品質異常改善通知書

不具合整理No. 48F-11-003

仕様番号 167484-9-11

品名 GT36-1.6-2.9SCF (A) ガイト

写真・図

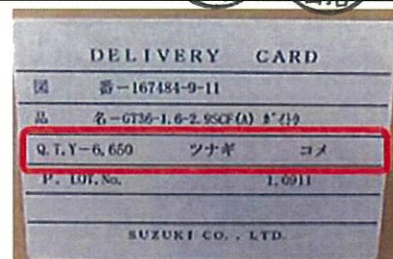
リール内つなぎ有りだが、現品票に記載なし。
組立工程ラインストップ。

作業機の配置がルール通りではなかった。

モデル機の定着が崩れてきた。

各作業機にモデル機の写真を掲示。

一連の作業を完結させてから次の作業に移す様再教育。
